Verslag huishoudelijke elektrische installatie op laagspanning en zeer lage spanning

Referentie: **005-20260519-02**	Datum controle: **19/05/2026**
Keurder: **005**

Eigenaar:	**Onbekend**	EAN-code:	**541449206005409111**
Adres installatie:	**de Gerlachestraat 16 bus 4, 3500 - Hasselt**	Nummer teller(s):	**1SAG3100677280**
		Distributienetbeheerder installatie:	**Fluvius**
Datum uitvoering installatie:	☐ Vóór 01/10/1981 ☑ Tussen 01/10/1981 en 01/06/2020 ☐ Vanaf 01/06/2020		
Type:	☑ Wooneenheid ☐ Niet-huishoudelijk ☐ PV ☐ Batterij ☐ Laadpaal

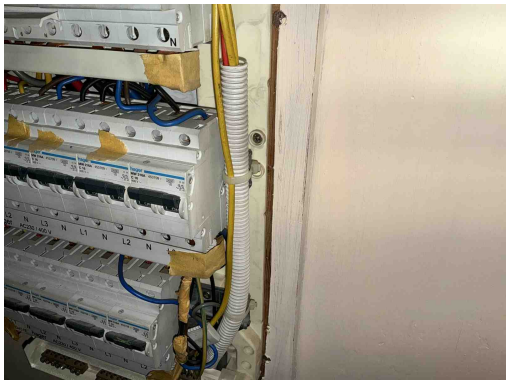
B24 - De sectie van de interne bekabeling van het elektrisch bord is niet aangepast aan de te verwachten stroom (Boek 1: 4.4.1.1/4.4.1.2).
Opmerking: C25 = 2,5mm2

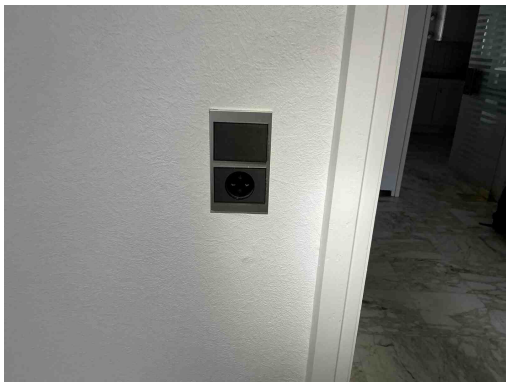
T21 - Het elektrisch materieel is niet geplaats volgens de voorschriften van de fabrikant/ regels van goed vakmanschap . (Boek 1: 1.4.1.3)
Opmerking: Ophangschroeven verdeelbord

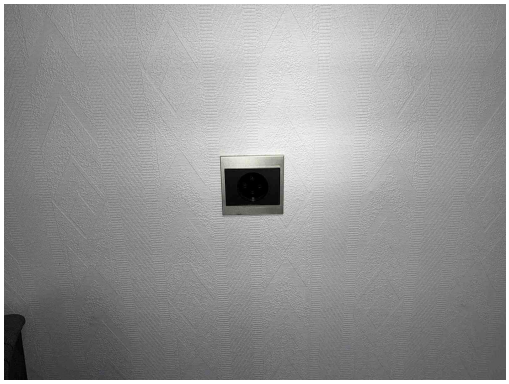
T11 - De contactdozen waarvan de toegekende stroomsterkte maximaal 16A en de toegekende spanning maximaal 250V bedraagt en niet bedoeld zijn voor de voeding van een of meerdere verbruikstoestellen voor een specifiek doel en niet geplaatst zijn in of op schakel- en verdeelborden, beschikken niet of IPXX-D (incl. gemeenschappelijke delen residentieel geheel) (Boek 1: 4.2.2.3/5.3.5.2).
Opmerking: Slpk 1, badkamer, woonkamer

T12 - De contactdozen bezitten geen aangesloten aardingscontact (Boek 1: 4.2.2.3/5.3.5.2).
Opmerking: Slpk 1, woonkamer

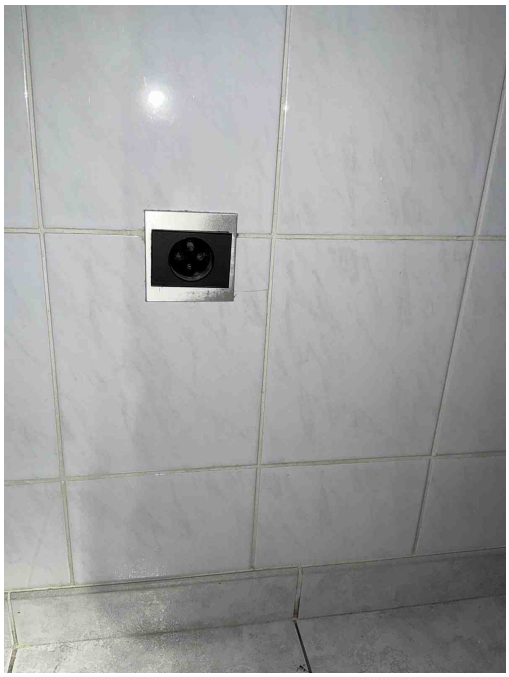
T11 - De contactdozen waarvan de toegekende stroomsterkte maximaal 16A en de toegekende spanning maximaal 250V bedraagt en niet bedoeld zijn voor de voeding van een of meerdere verbruikstoestellen voor een specifiek doel en niet geplaatst zijn in of op schakel- en verdeelborden, beschikken niet of IPXX-D (incl. gemeenschappelijke delen residentieel geheel) (Boek 1: 4.2.2.3/5.3.5.2).
Opmerking: Slpk 1, badkamer, woonkamer

T12 - De contactdozen bezitten geen aangesloten aardingscontact (Boek 1: 4.2.2.3/5.3.5.2).
Opmerking: Slpk 1, woonkamer

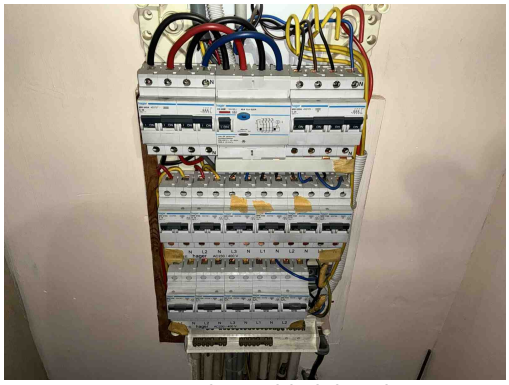
C21 - Het gebruik van geleiders van het type VOB, zonder bijkomende afscherming is niet toegestaan (Boek 1: 5.2.9.6).
Opmerking: Slpk 1

C35 - Er zijn doorverbindingen gemaakt met lusterklemmen; er kon niet aangetoond worden dat deze klemmen geschikt zijn voor de aanwezige spanning, stroom en draadsectie en dat ze “CE” zijn (Boek 1: 1.4.2.1.).
Opmerking: Slpk 1

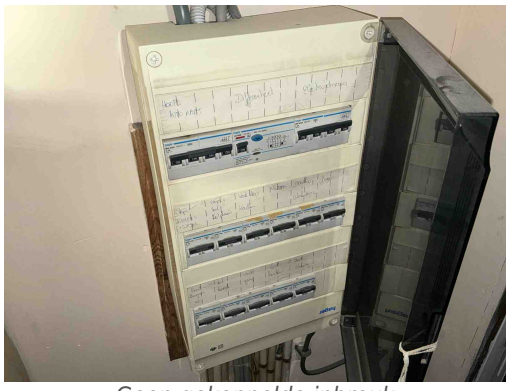
A16 - Er is geen continuïteit van de beschermingsgeleider van de contactdoos (Boek 1: 5.4.3.4).
Opmerking: Spiegelkast badkamer
